機種	サーキットプロテクタ
----	------------

CP30-BA・CP30-HU 表示内容変更のお知らせ

扱	A	日付	2018年9月	件名	サーキットプロテクタ CP30-BA・CP30-HU 仕様変更のお知らせ
整理番号	山-1346		三菱電機(株)福山製作所

(1) 本体 カバーマーキングの表示変更

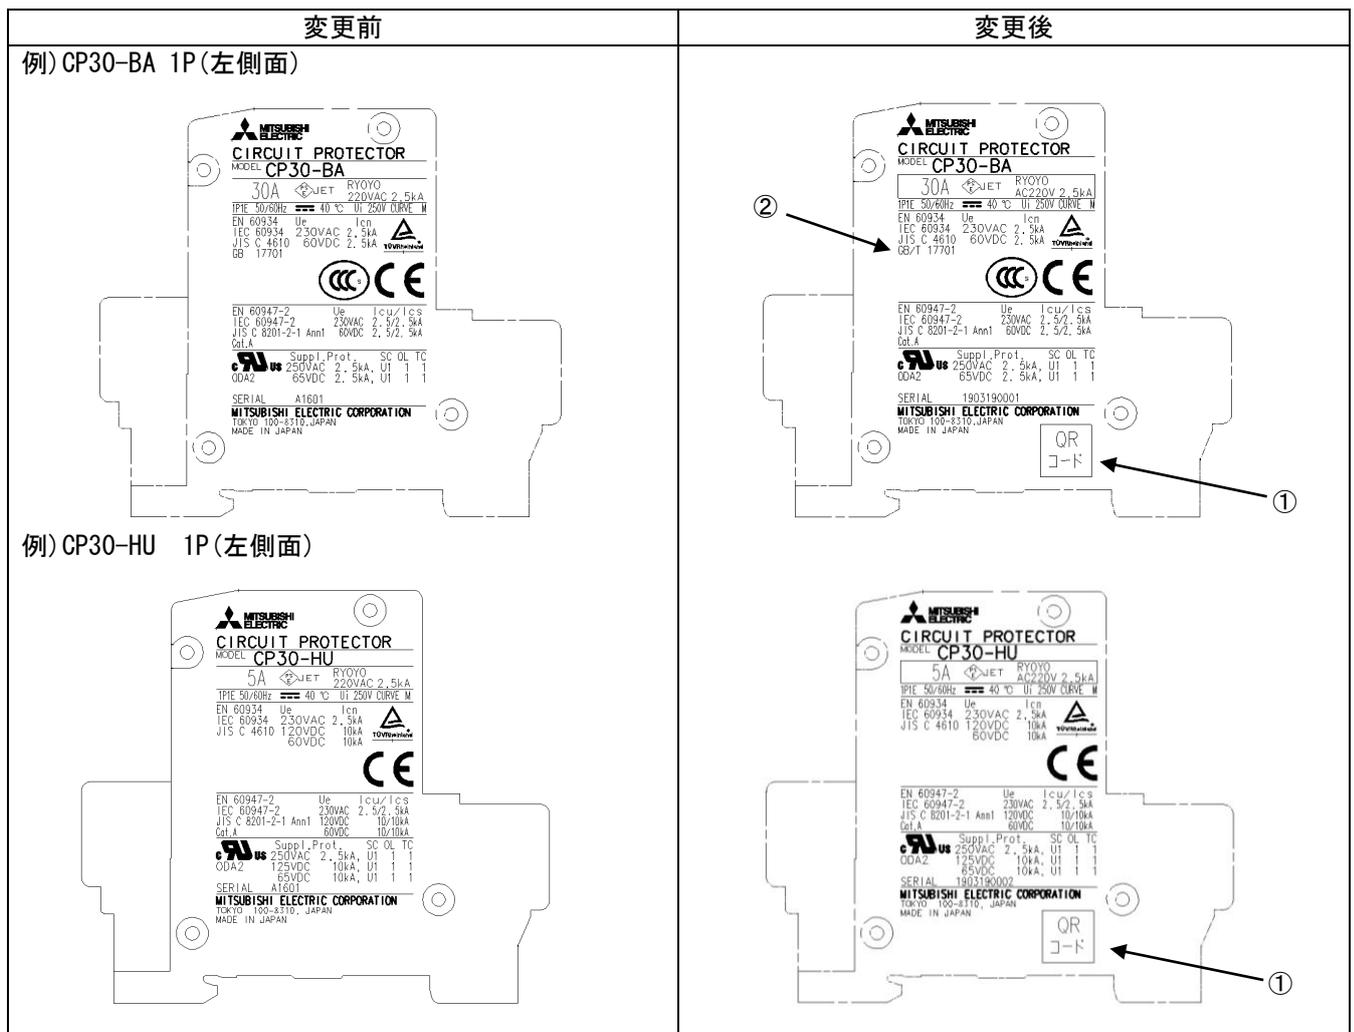
①QR コードを追加します。

②中国 GB 規格表記変更のため GB 17701 を GB/T 17701 へ変更します。

(4) 集梱箱

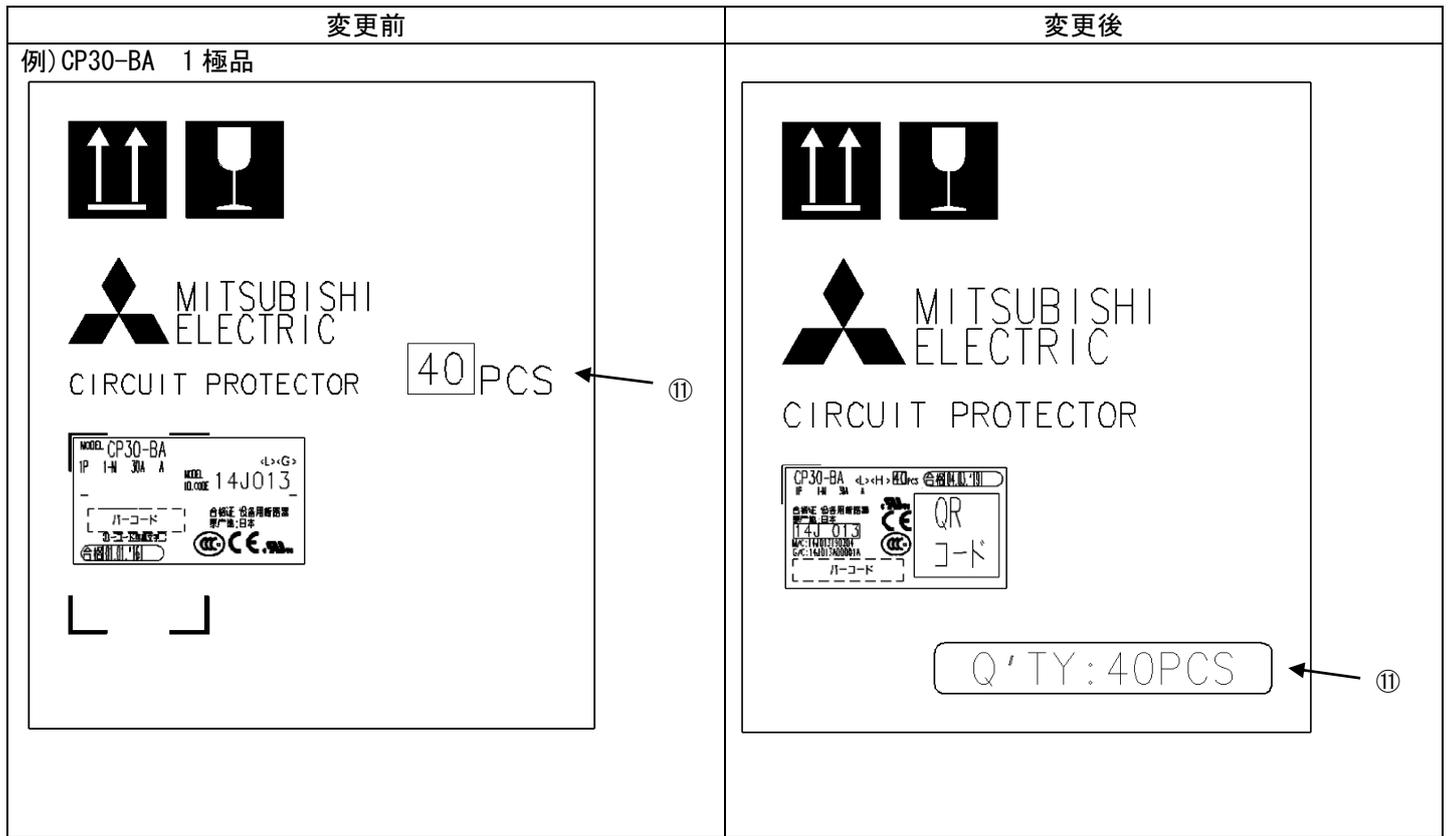
①入数表記を変更します。
